*Oggetto:* **[ID VIP 10068] Comuni di Tarquinia (VT)**

*Progetto per la realizzazione di un impianto eolico composto da 9 aerogeneratori della potenza unitaria di 7,2 MW per la produzione di energia da realizzarsi nel territorio comunale di Tarquinia (VT), potenza complessiva 64,8 MW.*

**RICHIESTA INTEGRAZIONI DOCUMENTALI DEL MINISTERO DELLA CULTURA**

Fig. 2 Stralci delle tav. 13 e 14 della proposta di Dichiarazione con le modifiche proposte alla Tav.A e alla Tav.B e del PTPR

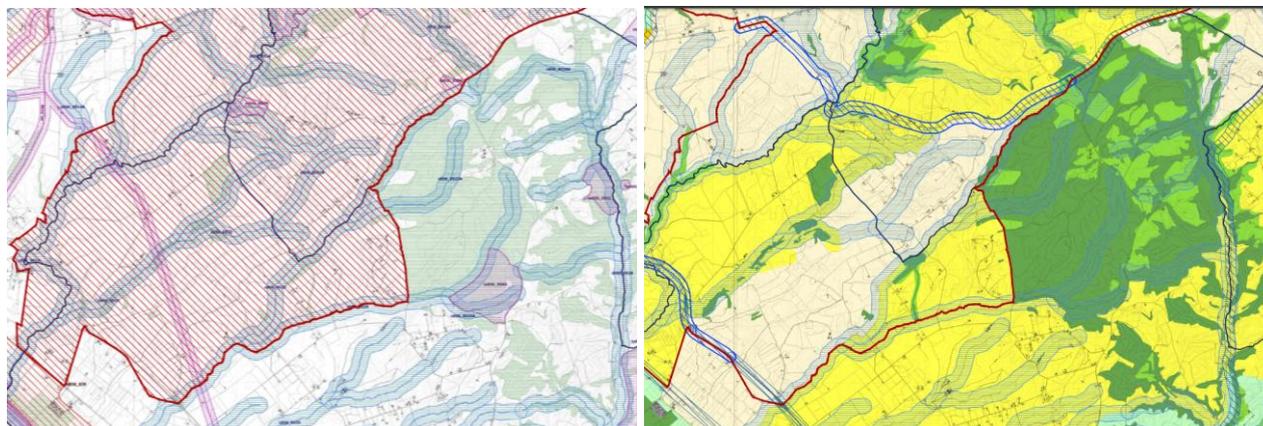
Si segnala, per opportuna conoscenza, che le aree interessate dall'impianto in oggetto sono poste ad una distanza inferiore al buffer di 3 km previsto dal D.Lgs.199/2021 dall'area interessata dalla Dichiarazione di notevole interesse pubblico ai sensi dell'art. 136 cc. 1 lett. c) e d) del D.Lgs. n. 42/2004 (di seguito Codice) denominata "Montalto di Castro Tarquinia: fascia costiera" di cui al DM 19.01.1977 e dell'area oggetto di Proposta di dichiarazione di notevole interesse pubblico "Ambito paesaggistico del bacino del torrente Arrone", avviato dalla SABAP ai sensi degli artt. 136 cc. 1 lett. c) e d) e 138. Co. 3 del Codice, nella quale invece ricadono la maggior parte dell'infrastruttura di trasporto e la Stazione elettrica.

Si evidenzia che la Proposta di dichiarazione risulta pubblicata sull'Albo pretorio del Comune di Tarquinia che risulta essere il territorio nel quale sono complessivamente localizzate le opere, in data 08.08.2023 e pertanto, a partire dalla suddetta decorrono ai sensi dell'art.139, co.2 del D.Lgs.42/2004 (di seguito anche Codice) gli effetti di cui all'art.146 co.1, e risultano cogenti le norme di tutela individuate ai sensi dell'art.8, co.8 delle norme del PTPR, per le aree assoggettate a vincolo dichiarativo ai sensi dell'art. 136 del Codice, con riferimento alla disciplina individuata al capo II del medesimo PTPR per i "paesaggi" in cui è stata classificata l'area dell'intervento e delle norme del Vincolo (cfr. elaborato 3) allegate alla Proposta. Conseguentemente, sulla base di quanto sopra ai sensi dell'art. 139 c.4 del Codice, per l'intervento in esame il Proponente dovrà acquisire anche l'autorizzazione paesaggistica, con riguardo alla porzione che ricade nell'area interessata dalla Proposta di vincolo.

Dovrà essere verificato che l'impianto eolico non ricada all'interno del buffer di tre chilometri dai vincoli dichiarativi ai sensi dell'art.136, precedentemente indicati, diversamente si chiede di prevedere una possibile delocalizzazione delle opere;

**Fig. 3** Sovrapposizione delle opere di progetto con la Tav.B e la TAV.A del PTPR (cfr. elaborato *WON 018 ES 9 1 Relazione paesaggistica*)

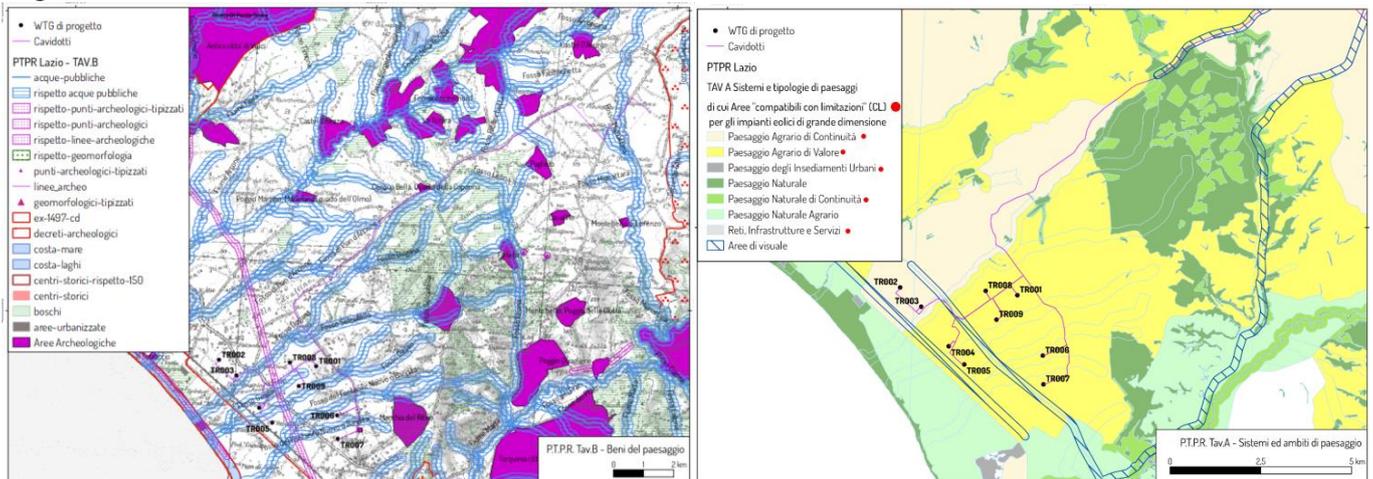
Relativamente all'interferenza delle opere con il PTPR approvato con DCR.n.5 del 21.04.2021 pubblicato sul BUR n.56 del 10.06.2021, si segnala che le opere di progetto, risultano interferire direttamente aree gravate da tutela paesaggistica ai sensi della Parte III del D.Lgs.n.42/2004 (di seguito Codice), come indicato anche dal Proponente nella Relazione Paesaggistica, in particolare con i “beni paesaggistici” individuati sulla TAV. B del PTPR come:

Beni tutelati “ope legis” ai sensi dell'art. 134, co.1 lett.b) e art.142, co.1 del Codice:

lett. c) “fiumi, torrenti e corsi D'acqua”, (art. 36 delle norme del PTPR),

lett. m) “zone di interesse archeologico” (art. 42 delle norme del PTPR),

interferiti entrambi in parte dalle strade di nuova realizzazione e dei cavidotti;

lett g) “protezione aree boscate” (art. 39 delle norme del PTPR), interferite in parte dal tracciato dei cavidotti;

In relazione alla TAV. A del PTPR si segnala che la presenza di “aree di visuale” localizzate parallelamente alla linea di costa in particolare a valle e a monte degli aerogeneratori TR02, TR03, TR04, e TR05, obbligano ad una verifica del rispetto della specifica disciplina indicata dall’**art.50** delle norme del PTPR, per tutti gli aerogeneratori in progetto.

- individuati con riferimento ai punti di visuale e ai percorsi panoramici (per il Lazio, come da tav. A, "salvaguardia delle visuali", e C del PTPR), i quadri tutelati in relazione alla loro interferenza con gli elementi emergenti dell'intervento, in particolare, con riferimento alla presenza dell'area di Visuale e alla verifica di conformità secondo quanto previsto dal PTPR. (Art.50 delle norme del PTPR);
